Il/La Sottoscritto/a _____ Ing. Andrea Corona

Potenziamento del Parco eolico Nulvi Ploaghe con potenza complessiva pari a 121,5 MW.

Proponente: ERG _____

TESTO DELL' OSSERVAZIONE

INQUADRAMENTO TERRITORIALE SU CTR

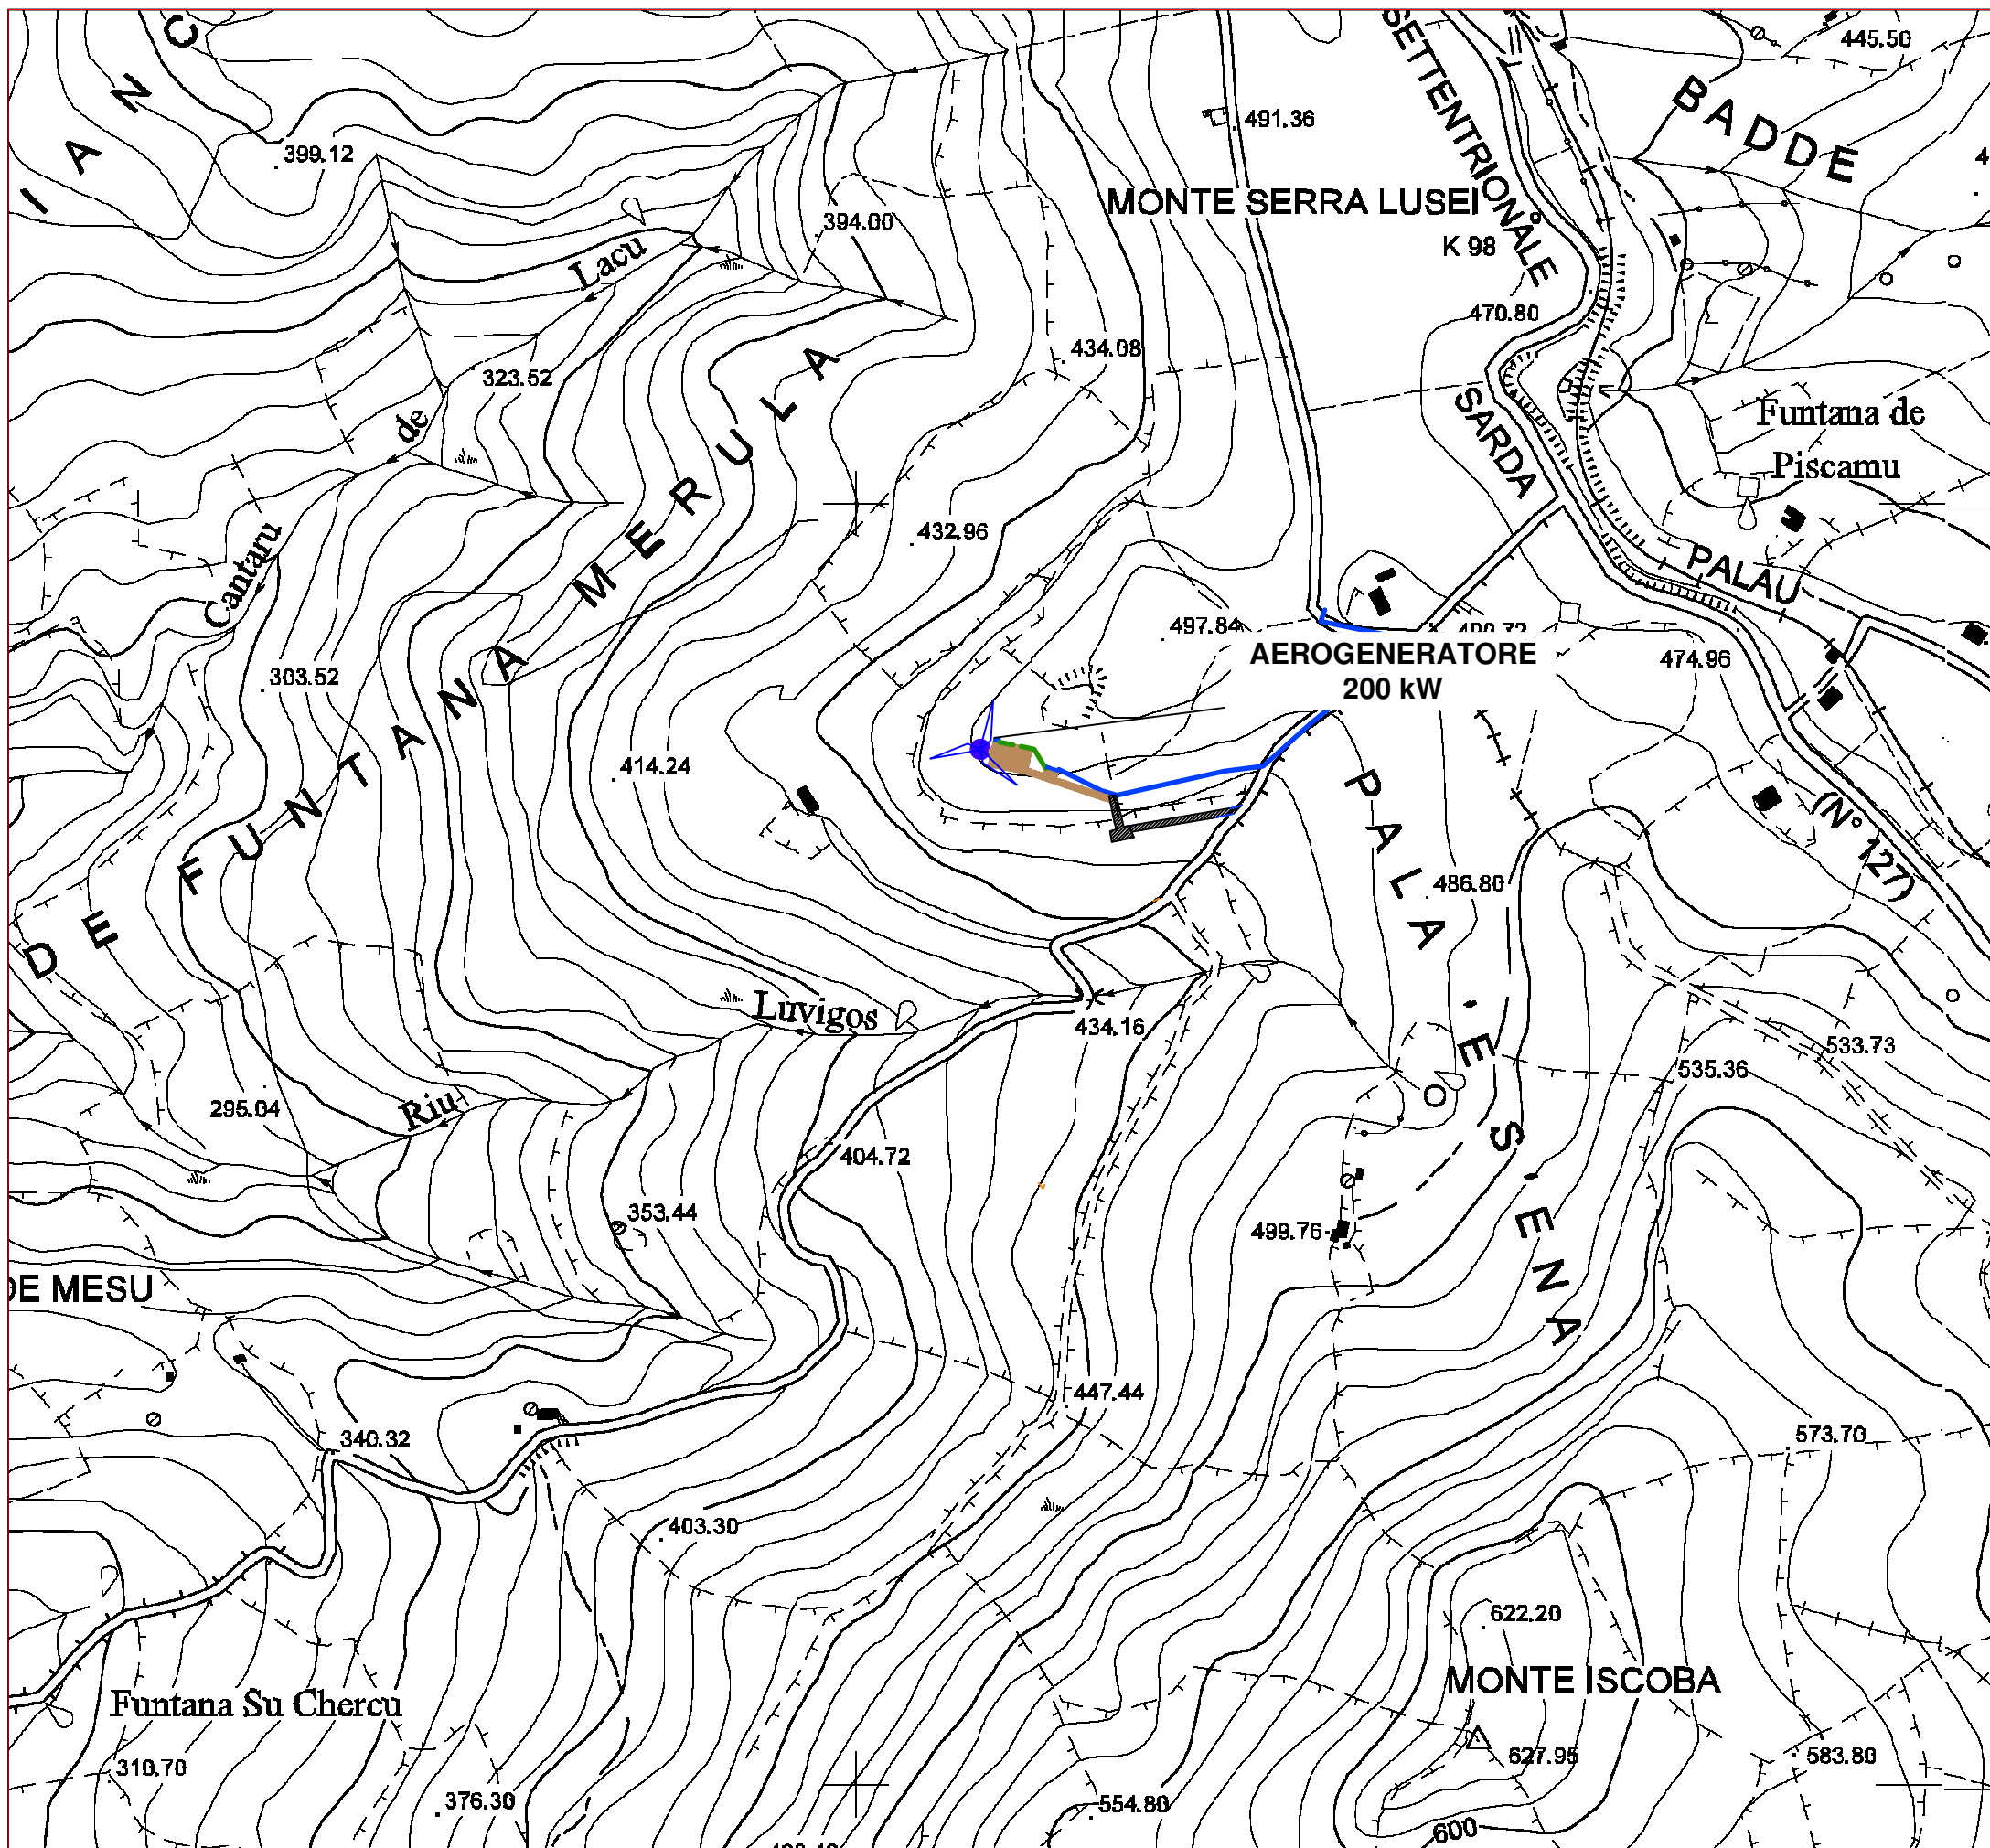
- 1) innanzitutto che l'ubicazione dell'aerogeneratore denominato R-NU 01 del progetto proposto da ERG è **INCOMPATIBILE** con l'ubicazione dell'impianto eolico da 200 kW proposto dalla sottoscritta e già in possesso di giudizio positivo di compatibilità ambientale;
- 2) Che anche l'ubicazione degli altri aerogeneratori del progetto proposto da ERG devono tenere conto dell'impianto eolico da 200 kW della sottoscritta, rispettando in particolare le distanze di buona progettazione pari a 5-7 diametri (diametri delle loro turbine) nella direzione prevalente del vento e 3-5 diametri (diametri delle loro turbine) nella direzione ortogonale a quella prevalente del vento.

Si allega alla presente delibera di giunta ed elaborati progettuali atti alla comprensione della ubicazione dell'impianto eolico da 200 kW della sottoscritta.

Posizione WTG a seguito dello spostamento richiesto in V.I.A.
 Coordinate Gauss Boaga - Roma 40:
 E 1478088.53 m - N 4512810.52 m

—ESTRATTO PLANIMETRIA CATASTALE—

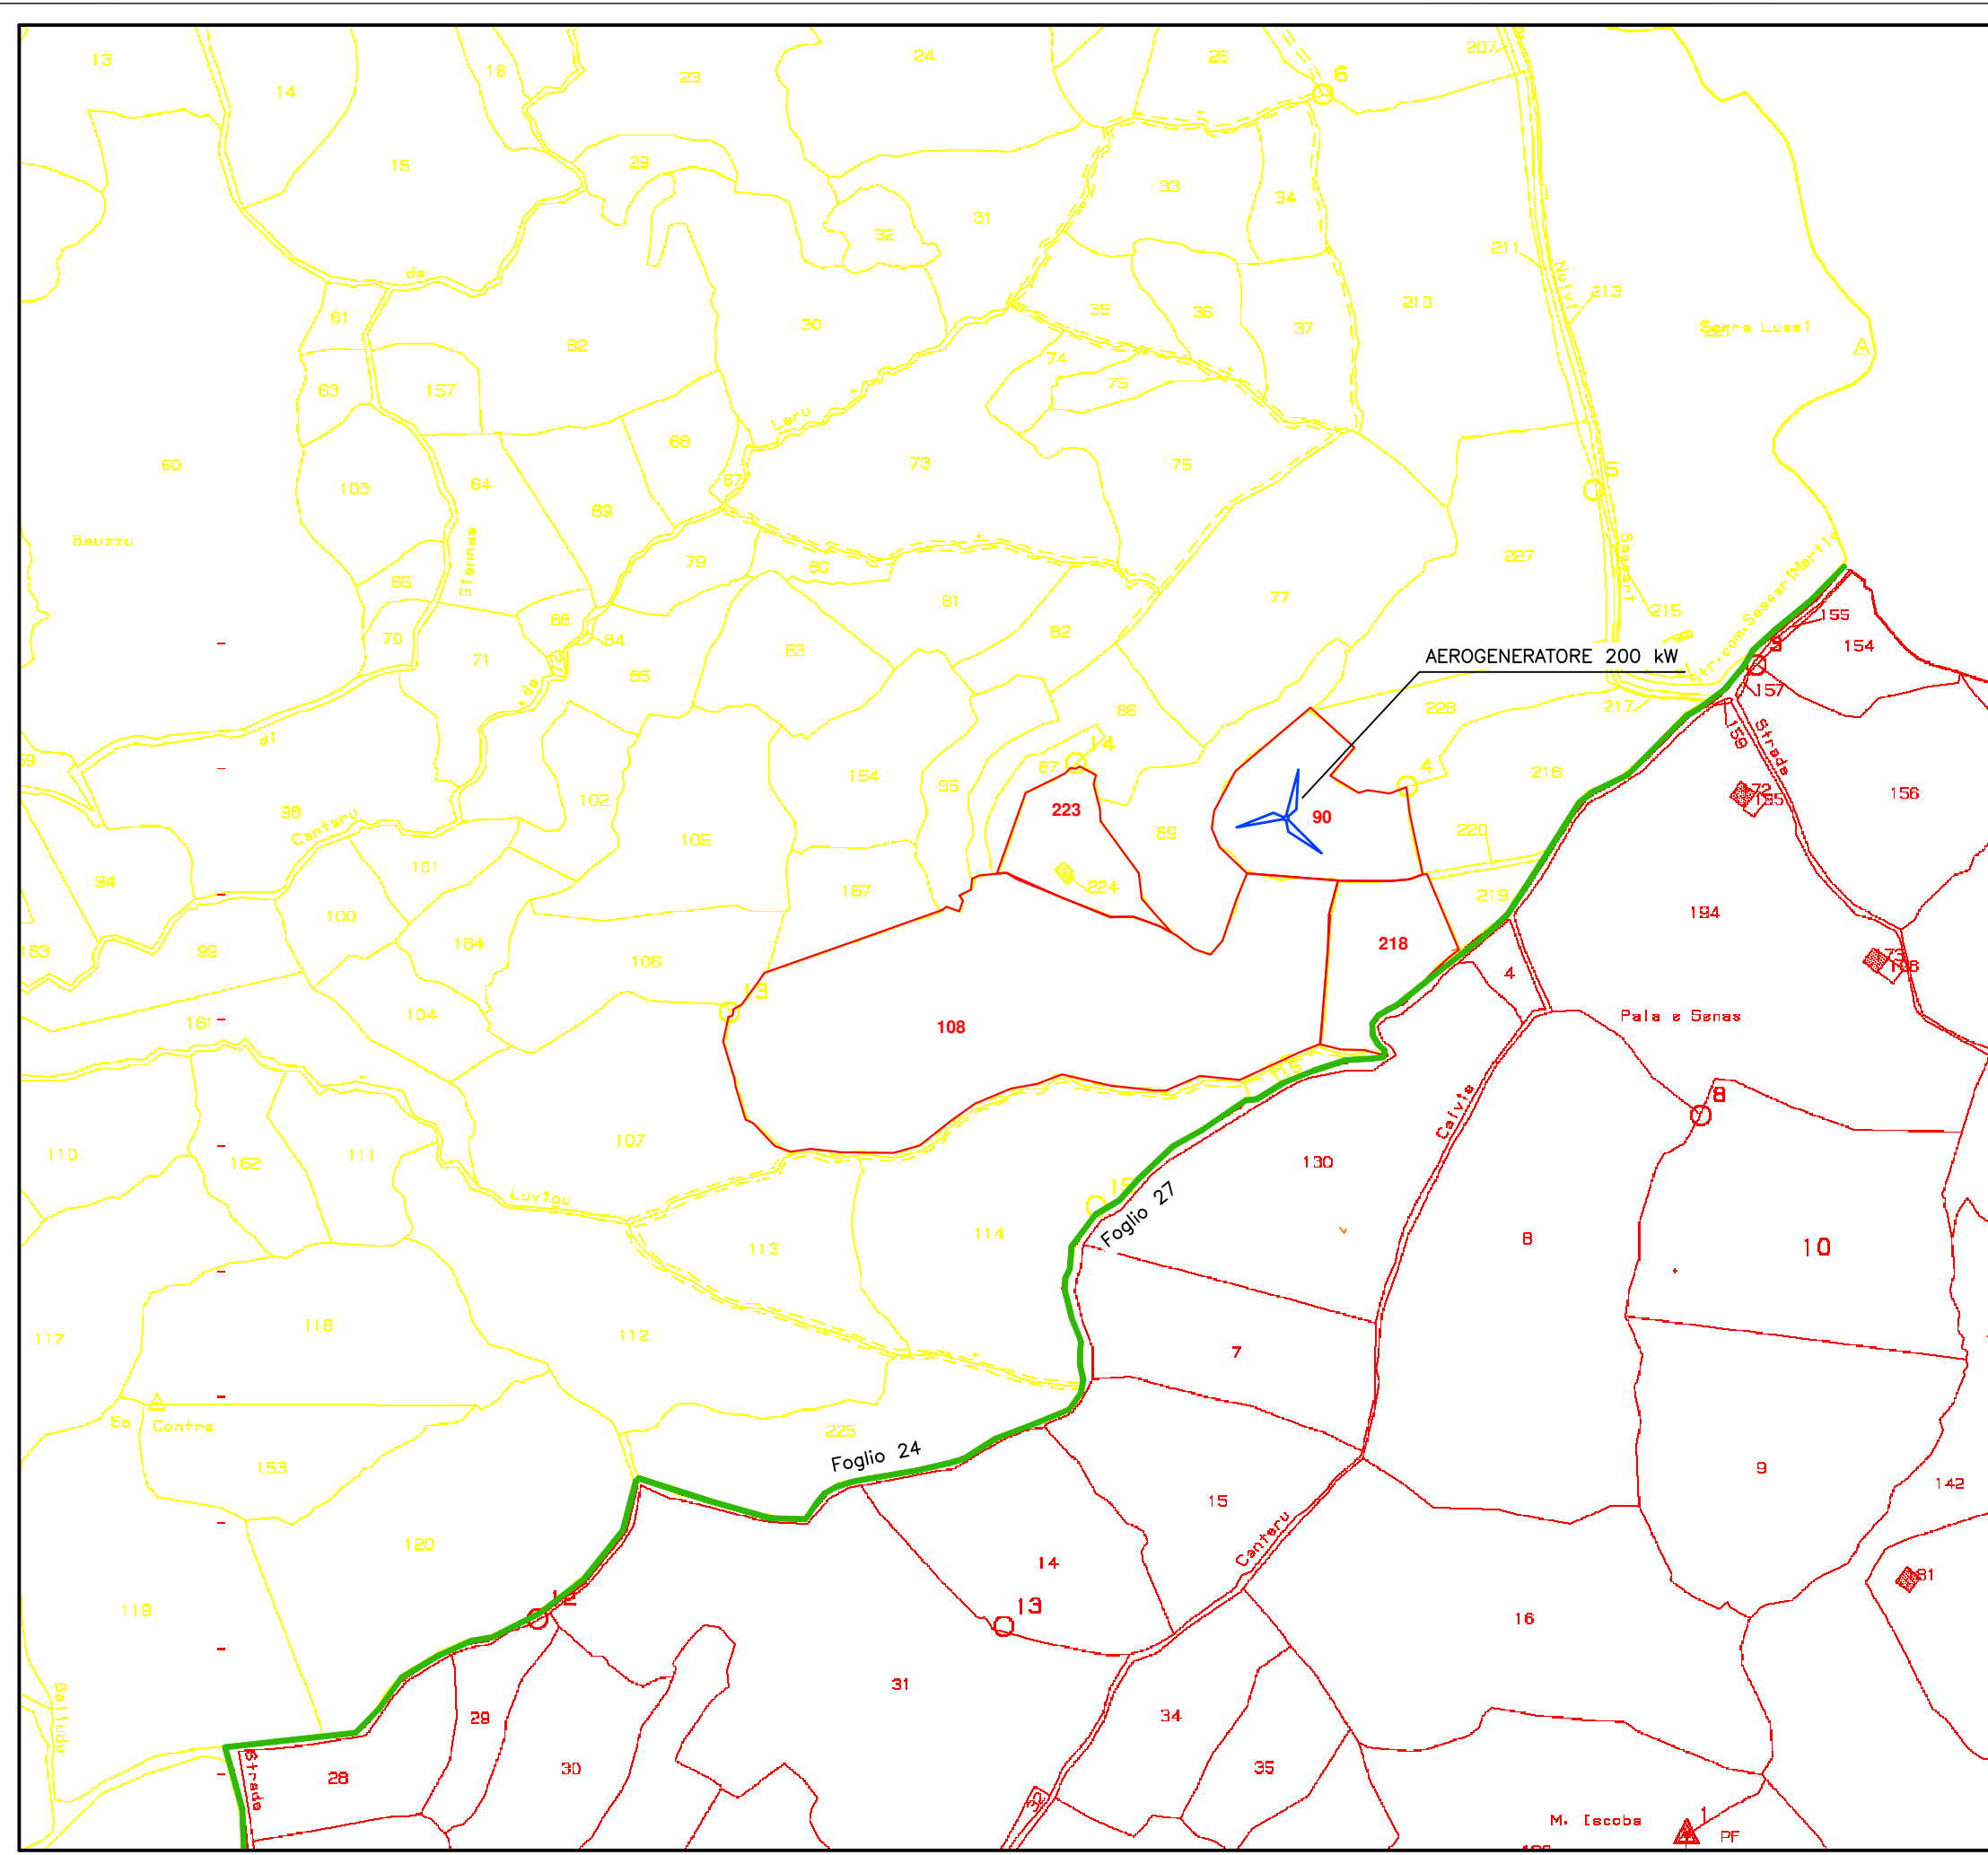
Posizione WTG a seguito dello spostamento richiesto in V.I.A.
 Coordinate Gauss Boaga - Roma 40:
 E 1478088.53 m - N 4512810.52 m
